改善箇所説明図

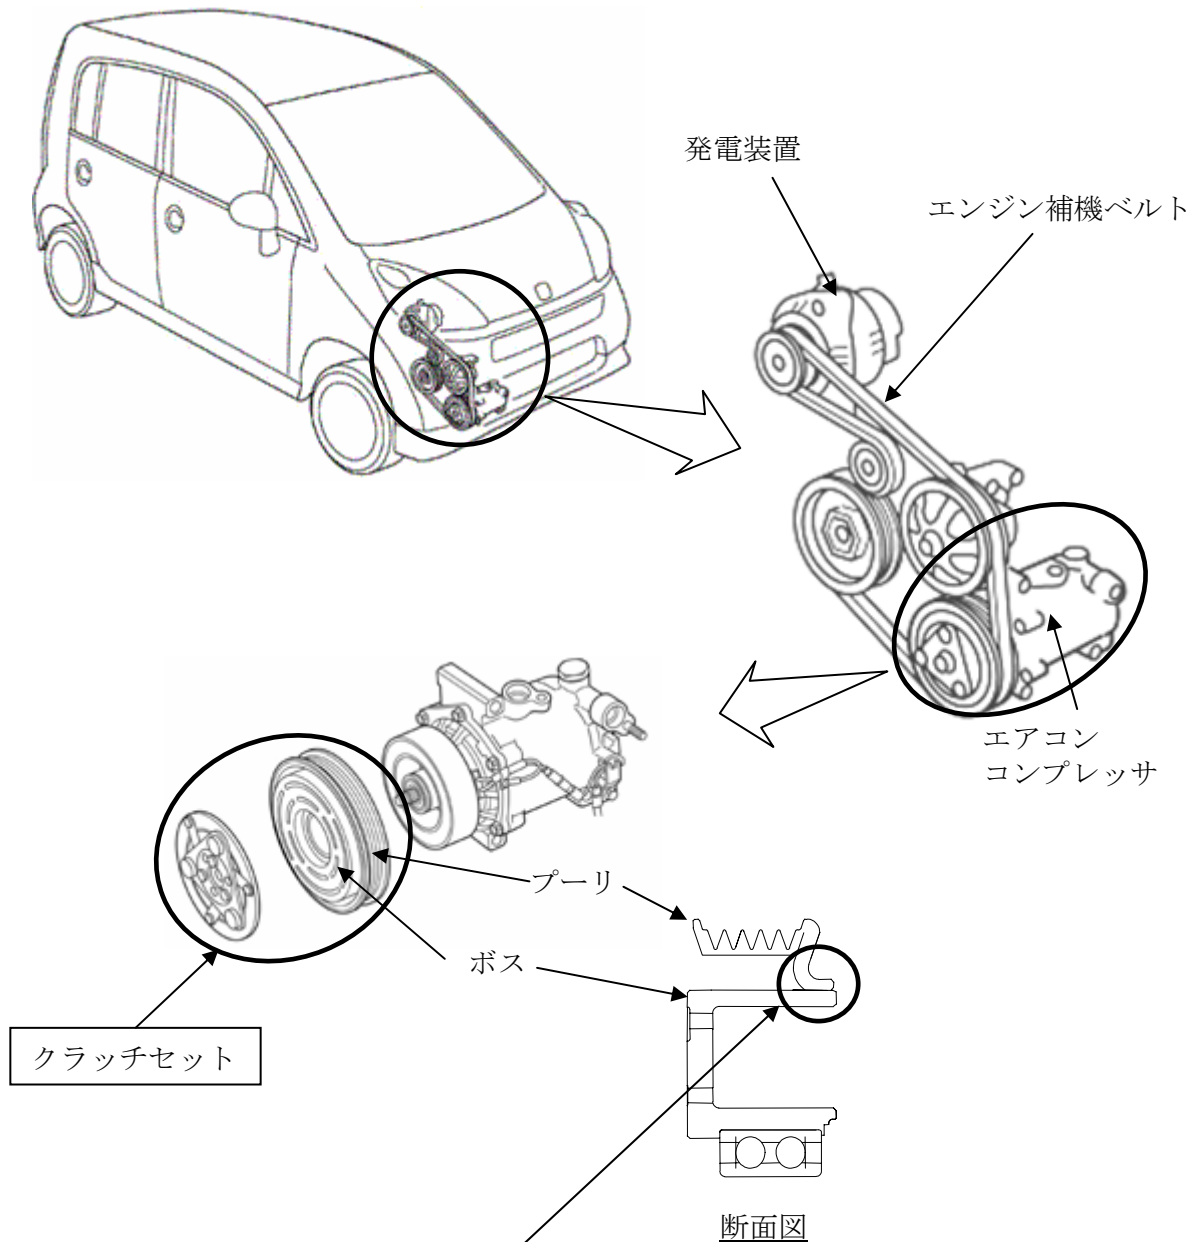
エアコンコンプレッサのプーリとボスとの勘合部の圧入指示が不適切なため、プーリ回転時に歪みが生じ、溶接部が剥がれてプーリが空転するものがある。そのため、そのまま使用を続けると、プーリからエンジン補機ベルトが外れ、発電機が作動しなくなり、最悪の場合、エンジンが停止して再始動できなくおそれがある。

全車両、エアコンコンプレッサのクラッチセットを良品と交換する。
